RELATÓRIO TRIMESTRAL DE ACOMPANHAMENTO MANUTENÇÃO PARQUE FOZ RIACHO MACEIÓ

OPERAÇÃO URBANA CONSORCIADA: OUC PARQUE FOZ RIACHO MACEIÓ

RELATÓRIO NÚMERO: 23

DATA VISITA: 06/06/2022

Painel 5 – Plantas de forração com mapeamento de identificação dos pontos.

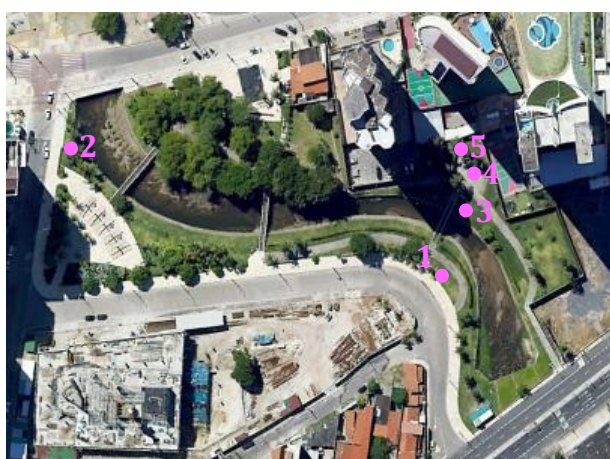
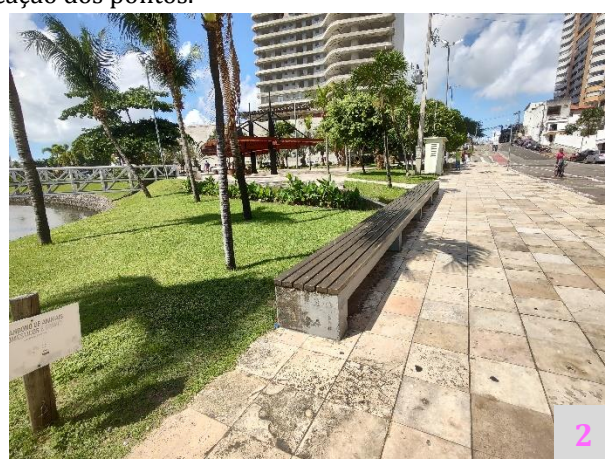
Análise: Constatou-se que a forração do tipo capim de burro se apresenta em alguns trechos bem conservadas conforme figuras 1 e 2 do painel 5. Porém em alguns locais essa forração está com o aspecto de seco como pode ser observado nas figuras 3 a 5 do painel 5 e figuras 6 e 7 do painel 6. Em outras partes do Parque Urbano Bisão é possível verificar falhas na forração como mostram as figuras 8 a 10 do painel 6 e figuras 11 a 15 do painel 7. Dessa forma, solicita-se o replantio nesses pontos, manejo e irrigação adequados mantendo os cuidados necessários para conservação desse paisagismo. Além disso, foi visto um funcionário fazendo a remoção de resíduos plásticos do riacho e colocando sobre as forrações conforme a figura 5 do painel 5 para posteriormente retirar desse local.

Painel 10 – Contenção do riacho com mapeamento de identificação dos pontos.

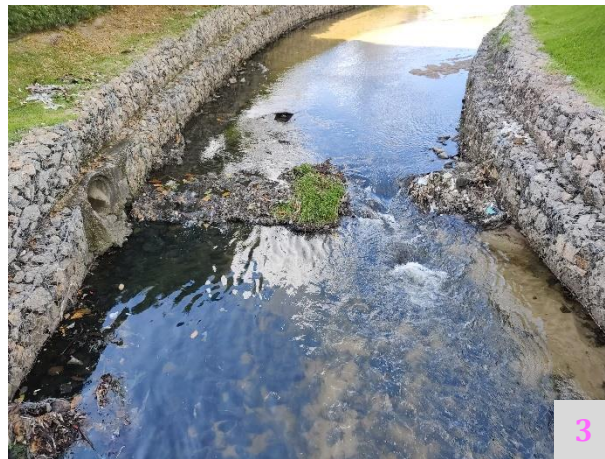
Análise: O Riacho Maceió possui uma estrutura de contenção feita de pedras e tela aramada que se apresenta em bom estado de conservação, figuras 1 a 5 do painel 10. Contudo verificou-se a presença de resíduos de plásticos e de folhas presos a tela como mostra a figura 3 do painel 10. Desse modo, solicita-se a remoção desses resíduos para deixar o riacho limpo. Também, constatou-se que duas grades de contenção estão deterioradas e faz necessário a manutenção das mesmas.

Painel 14 – Pontes com mapeamento de identificação dos pontos.

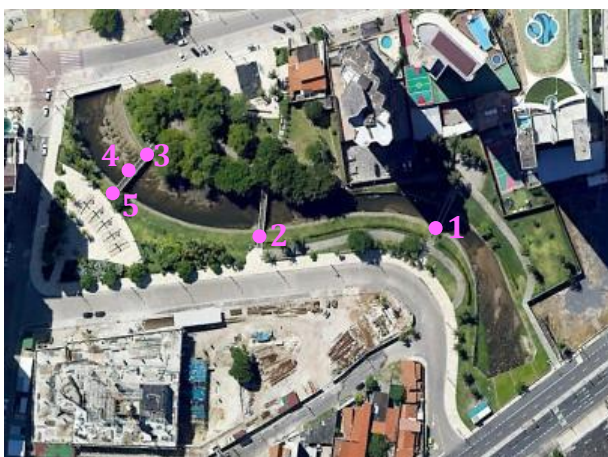
Análise: O Parque Urbano Arquiteto Otacílio Teixeira Neto contempla três pontes com ripas de madeiras maciças envernizados como mostram as figuras 1 a 5 do painel 14. Constatou-se que foi aplicado verniz no piso de madeira maciça e, portanto, sugere-se esporadicamente a aplicação de verniz nessas tábuas para aumentar a durabilidade quanto aos desgastes pelos usos e pelas intempéries. Verificou-se que uma ripa está deteriorada (figura 4 do painel 14) e, portanto, requisita-se a substituição dessa peça. Além disso, averiguou-se que os guarda-corpos das pontes receberam nova aplicação de pintura.

Painel 16 – Conjunto de banco com caramanchão com mapeamento de identificação dos pontos.

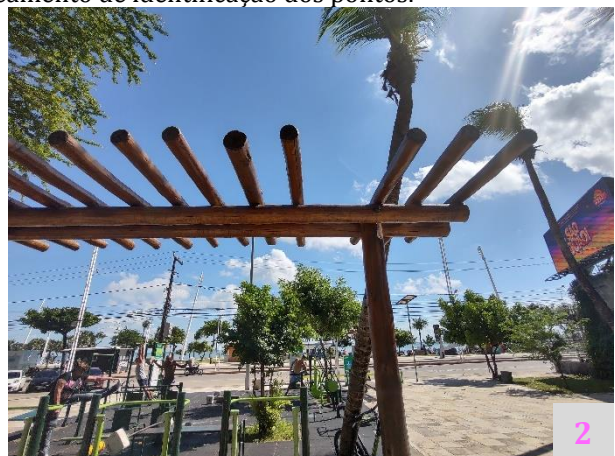
Análise: Ao lado do espaço disposto para academia ao ar livre, tem-se banco com caramanchão de madeira maciça. Requisita-se a aplicação de verniz em todo esse conjunto para aumentar a durabilidade quanto aos desgastes pelos usos e pelas intempéries como mostram as figuras 1 a 5 do painel 16. Percebeu-se que em um caramanchão apresenta a ausência de uma pérgola (figura 1 e 2 do painel 16). Desse modo, solicita-se a reposição dessa peça.

Painel 17 – Muros do parque com mapeamento de identificação dos pontos.

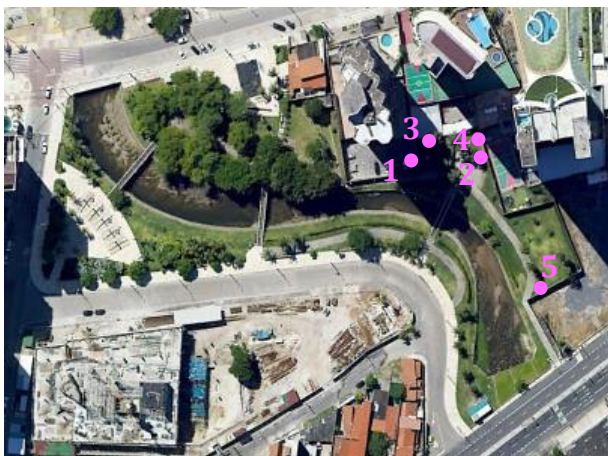
Análise: Constatou-se que uma parte do muro voltada para o Parque Urbano Bisão recebeu uma nova pintura de cor verde como se observa na figura 5 do painel 17, no entanto, entretanto constam algumas pichações. Em outra parte do muro que não se encontra pintada também apresenta pichações (figuras 3 a 5 do painel 17). Constatou-se que as paredes das figuras 1 e 2 do painel 17 estão com rebocos deteriorados e, portanto, solicita-se a correção desse ponto. Dessa maneira, sugere-se nova pintura nos muros ou a colocação de plantas próximas a essas paredes para evitar as pichações.

Painel 19 – Lixeiras de concreto com mapeamento de identificação dos pontos.

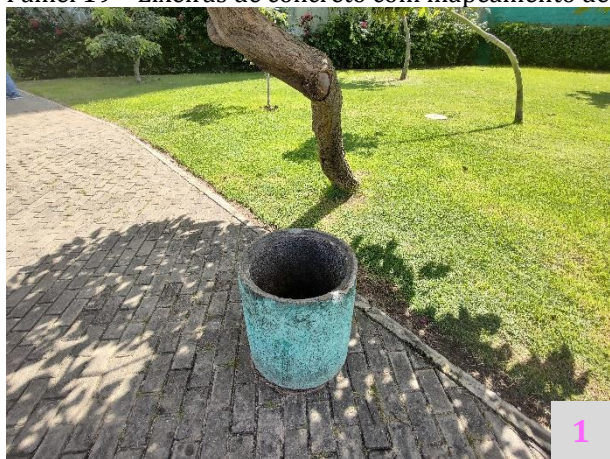
Análise: Esse parque oferece muitas lixeiras de concreto e estão disponíveis em diversos locais como se observam nas figuras 1 a 5 do painel 19. Constatou-se apenas uma lixeira de concreto quebrada (figura

2 do painel 19 e uma lixeira de concreto se apresentava com bastante acúmulos de resíduos (figura 3 do painel 19). Dessa maneira, solicita-se a substituição da lixeira danificada.

Painel 21 – Equipamentos de ginástica com mapeamento de identificação dos pontos.

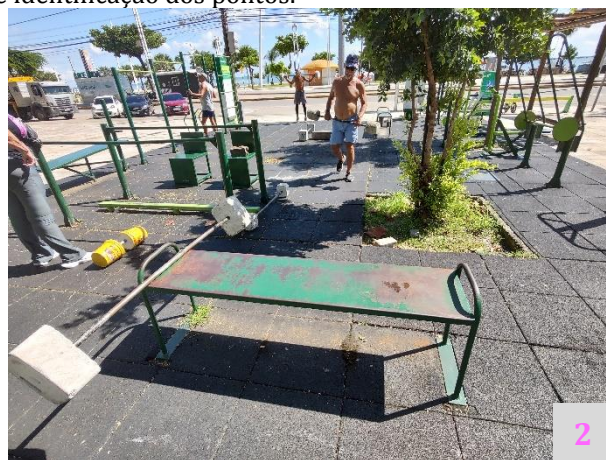
Análise: O Parque Urbano Bisão foi contemplado com uma academia ao ar livre em parceria com a Unimed, Ceará. Observou-se que alguns equipamentos de ginástica estão enferrujados e, portanto, necessitam de manutenção e aplicação de nova pintura para aumentar a durabilidade deles quanto aos desgastes pelos usos e pelas intempéries como mostram as figuras 1 a 4 do painel 21. Detectou-se ausência de uma peça de piso ecológico de borracha, figura 5 do painel 21, portanto, solicita-se a colocação de nova peça.
